Αθήνα, 16 Ιανουαρίου 2026

Αντικείμενο: Διευκρινίσεις επί της Διακήρυξης Ηλεκτρονικού Ανοικτού (Διεθνούς) Διαγωνισμού για την ανάθεση της σύμβασης «**Προμήθεια μηχανολογικού εξοπλισμού και μηχανημάτων έργου για την πρόληψη, άμεση επέμβαση και αντιμετώπιση των επιπτώσεων από φυσικές καταστροφές**».

Λίστα Διευκρινίσεων / αιτημάτων – ΔΙΑΚΗΡΥΞΗ ΗΛΕΚΤΡΟΝΙΚΟΥ ΑΝΟΙΚΤΟΥ (ΔΙΕΘΝΟΥΣ) ΔΙΑΓΩΝΙΣΜΟΥ ΓΙΑ ΤΗΝ ΑΝΑΘΕΣΗ ΤΗΣ ΣΥΜΒΑΣΗΣ

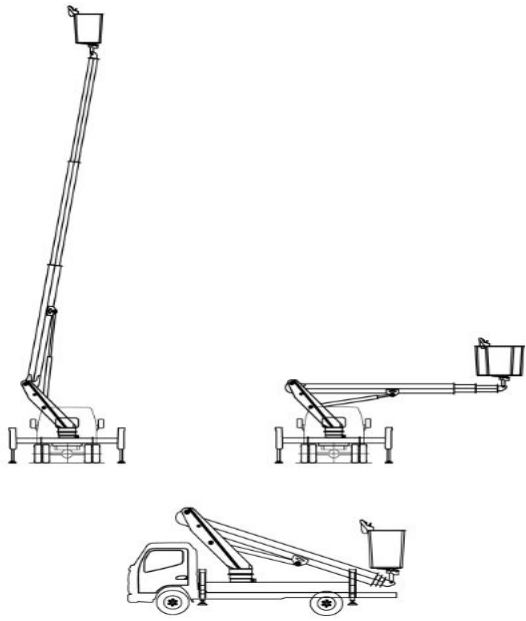
#	Τμήμα / Σημείο - Άρθρο Διακήρυξης	Ερώτημα / Αίτημα για διευκρίνιση	Διευκρίνιση
44	Τμήμα 6 Παράρτημα 1	Στο Παράρτημα Ι , Τμήμα 6 «Καλαθοφόρο Ανυψωτικό Όχημα Πετρελαιοκίνητο αρθρωτό, ανυψωτικής ικανότητας 200 κιλών στα 16 μέτρα» αναφέρεται: Στις παραγράφους: • 4.1.1 “Ορισμός οχήματος» Ανυψωτικό καλαθοφόρο όχημα, πετρελαιοκίνητο, με αρθρωτό βραχίονα και τηλεσκοπικό ιστό.....” • 4.1.5 “Κάθε όχημα διαθέτει υδραυλικό σύστημα ανύψωσης καλαθιού με αρθρωτό βραχίονα και τηλεσκοπικό ιστό.....” • 4.13.1.1 “Αρθρωτός βραχίονας ανύψωσης τηλεσκοπικά εκτεινόμενος, που έχει.....”	Επιβεβαιώνεται ότι το επισυναπτόμενο σχεδιάγραμμα οχήματος αποτελεί αποδεχόμενο τύπο οχήματος.

#	Τμήμα / Σημείο - Άρθρο Διακήρυξης	Ερώτημα / Αίτημα για διευκρίνιση	Διευκρίνιση
		 Επιβεβαιώστε μας ότι στο επισυναπτόμενο σχεδιάγραμμα είναι ο τύπος που ζητείται στην παρούσα προδιαγραφή.
